工 事 名：九州大学（馬出）生体防御医学研究所増築棟新営その他工事

質 問 回 答 書

指 示 書

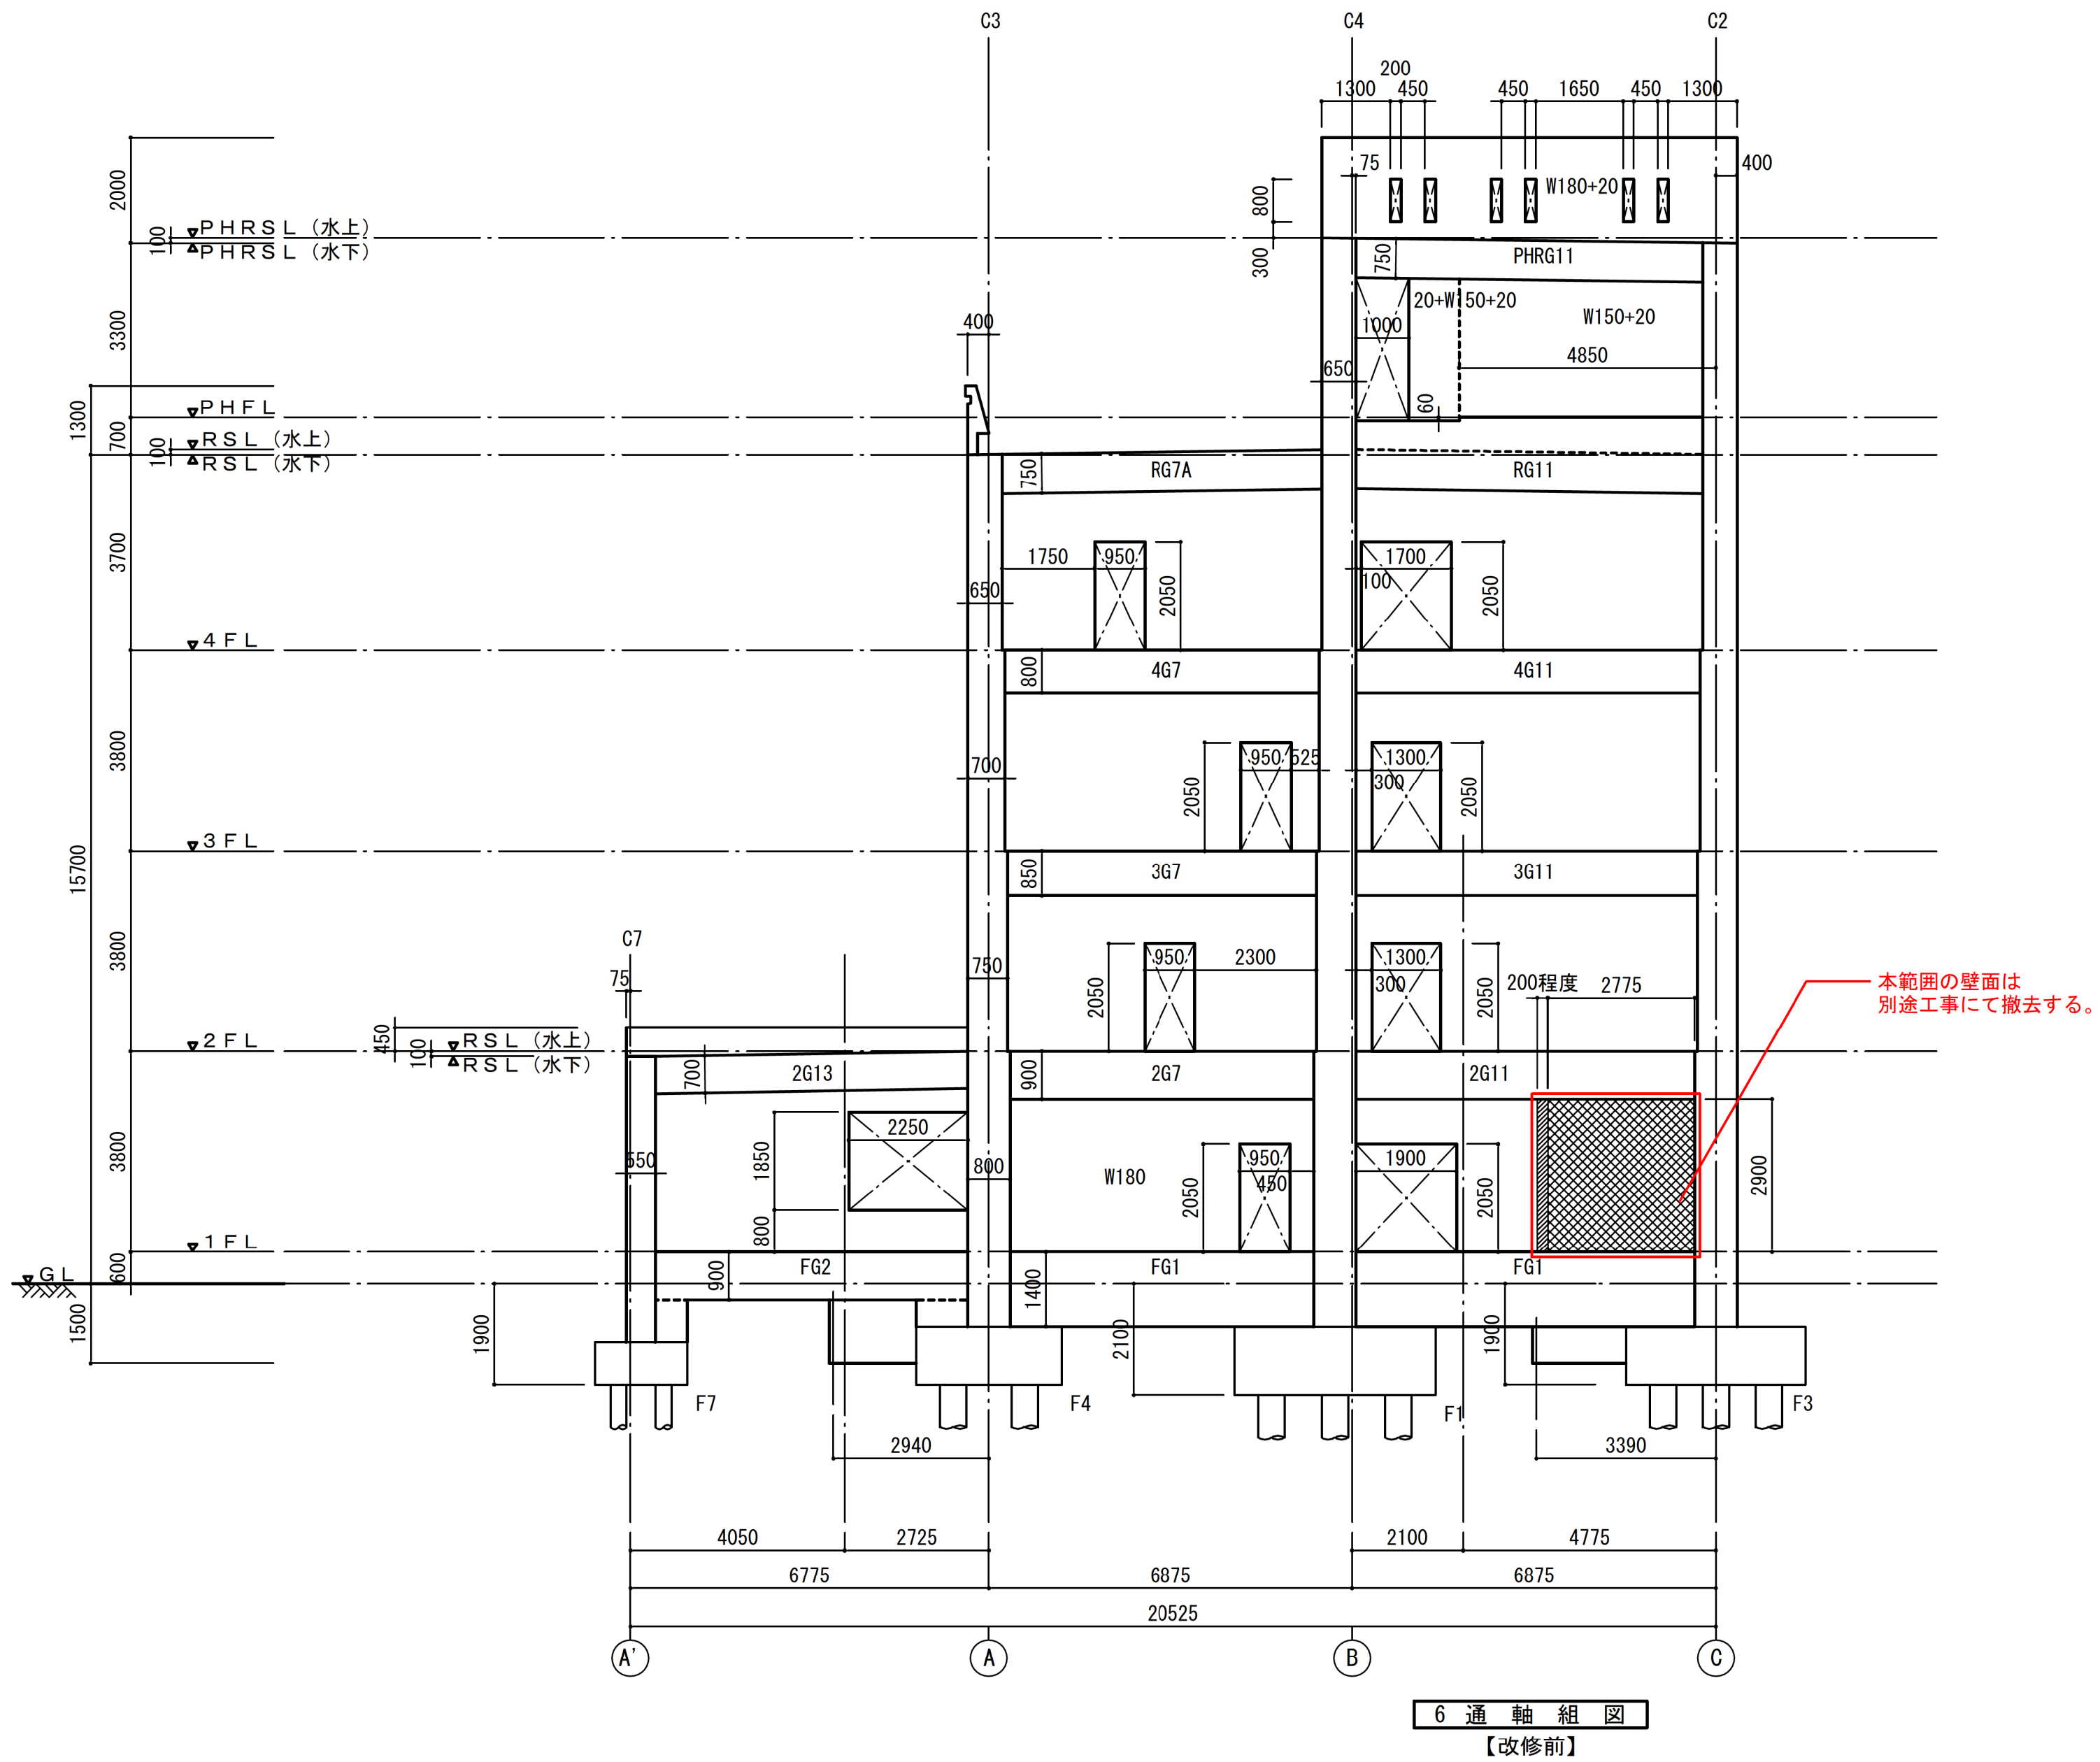
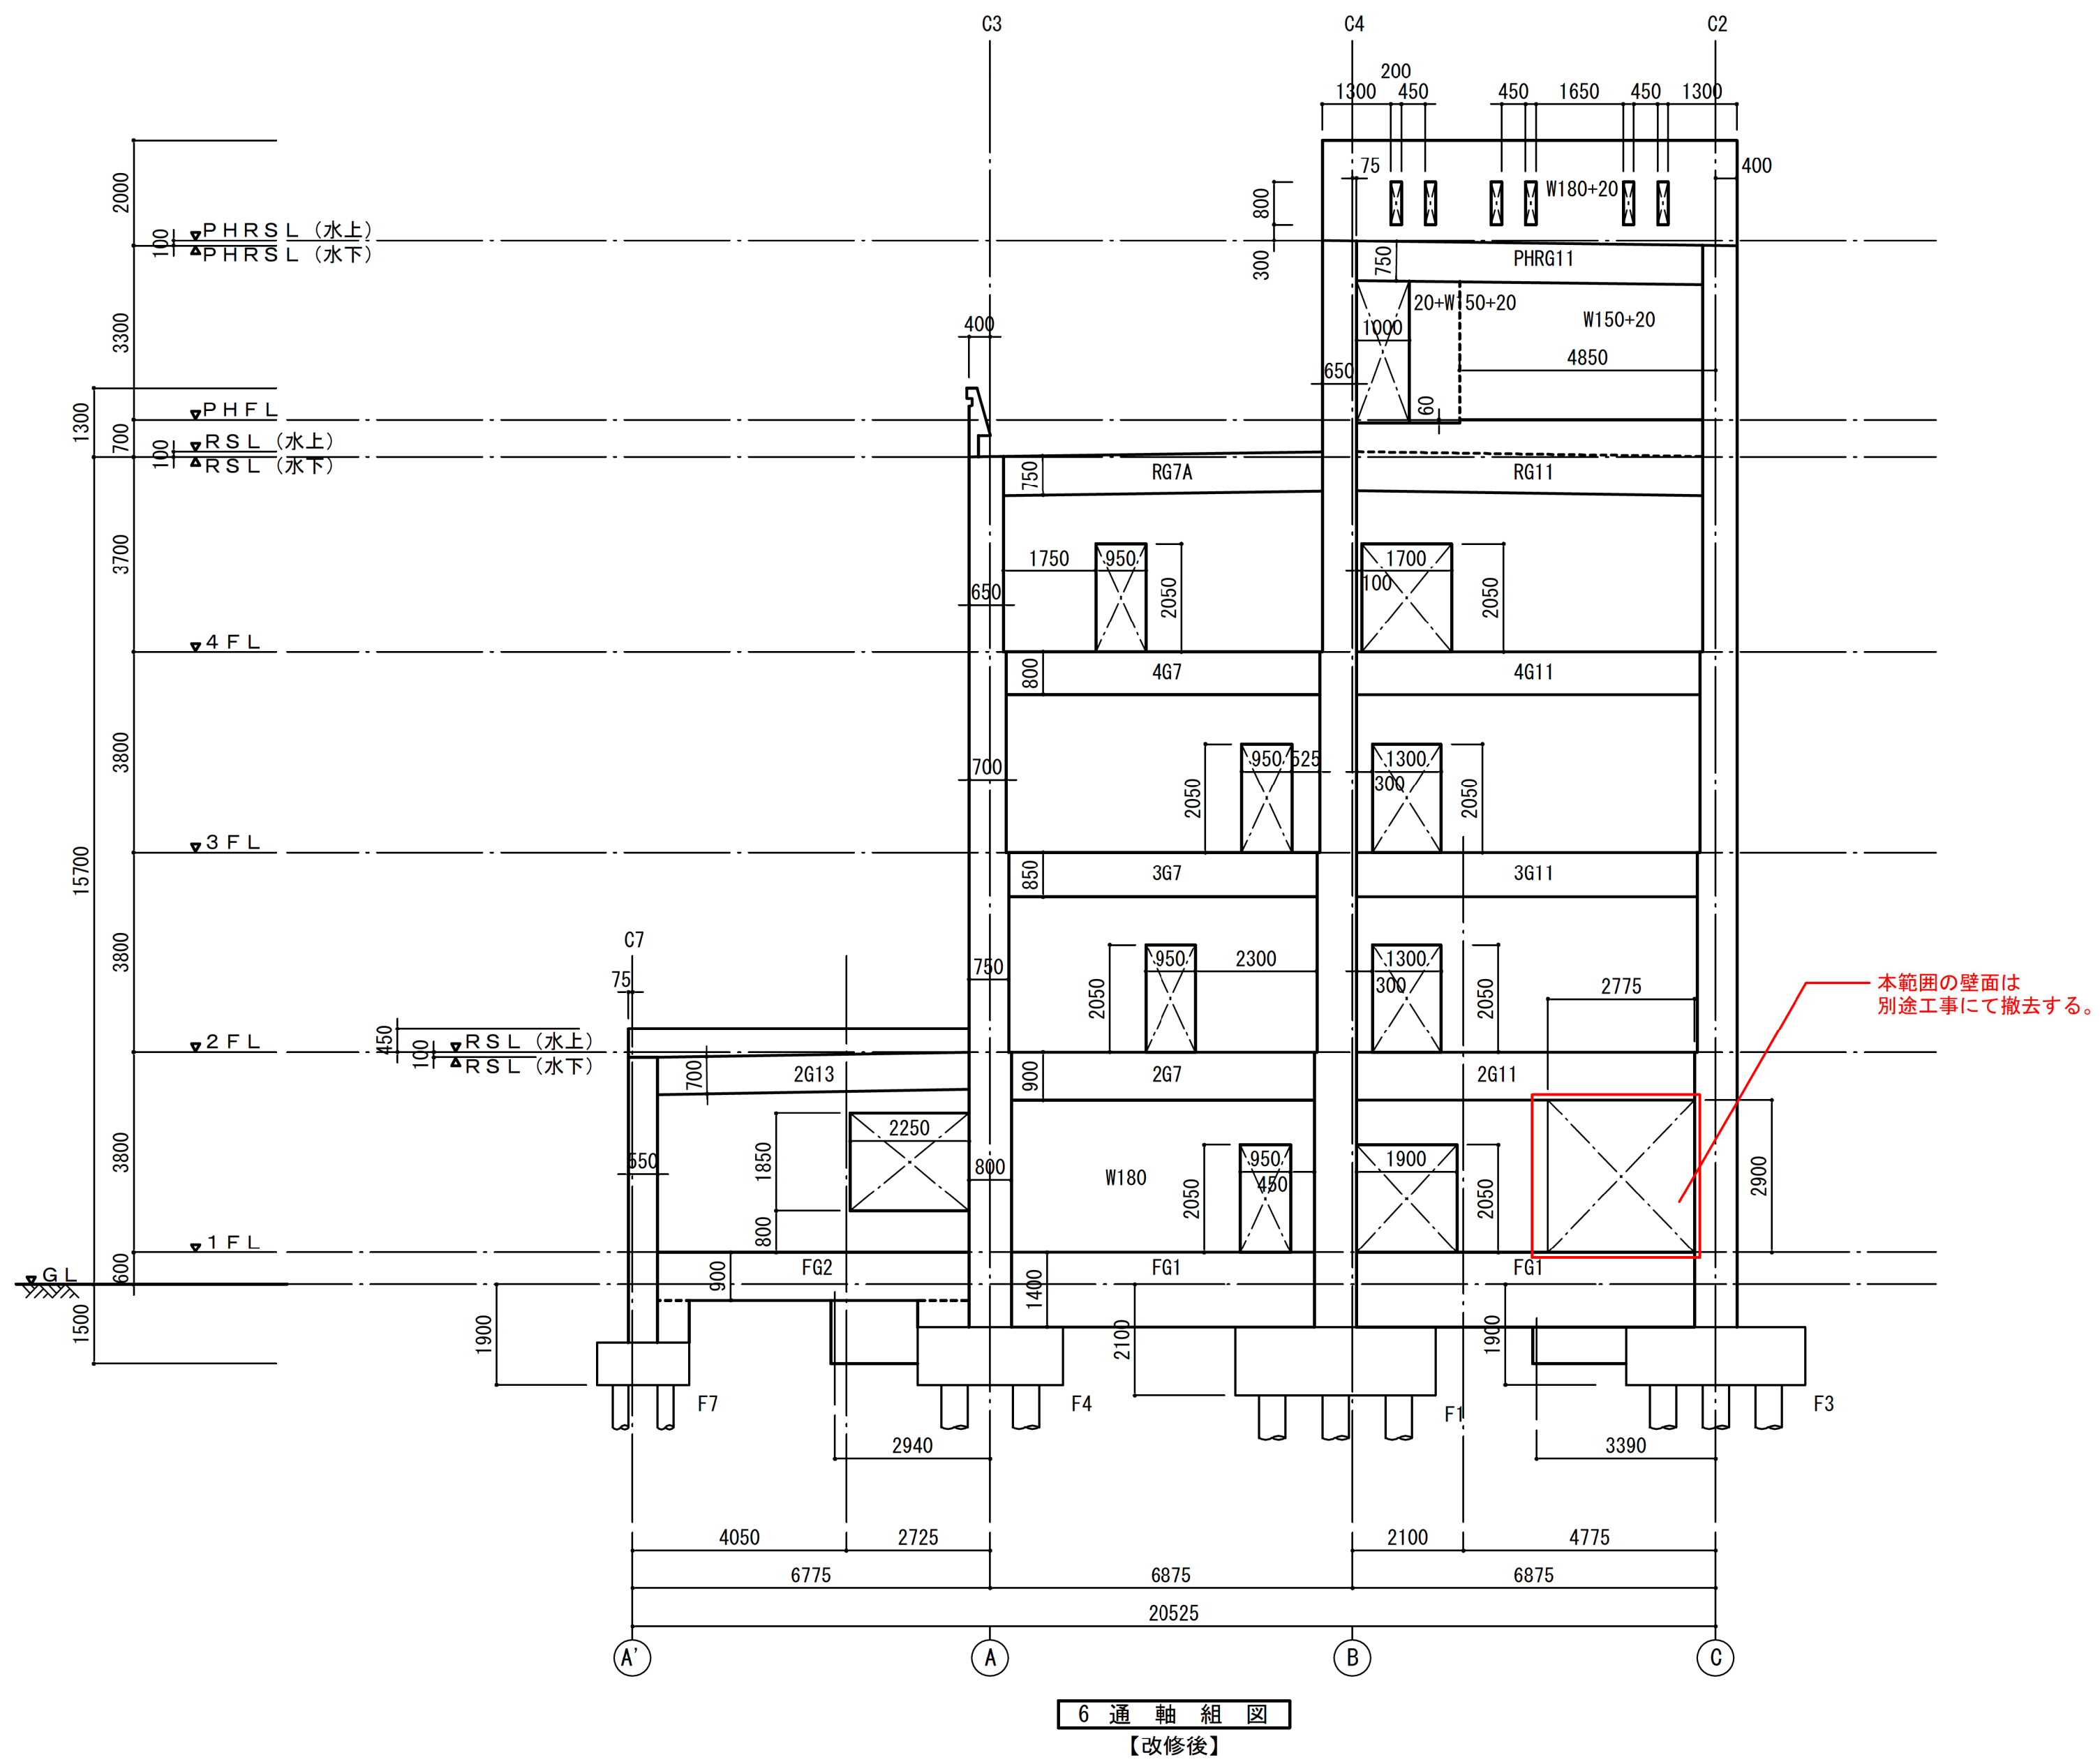
修正対象箇所を  で示す。

修正対象箇所を  で示す。
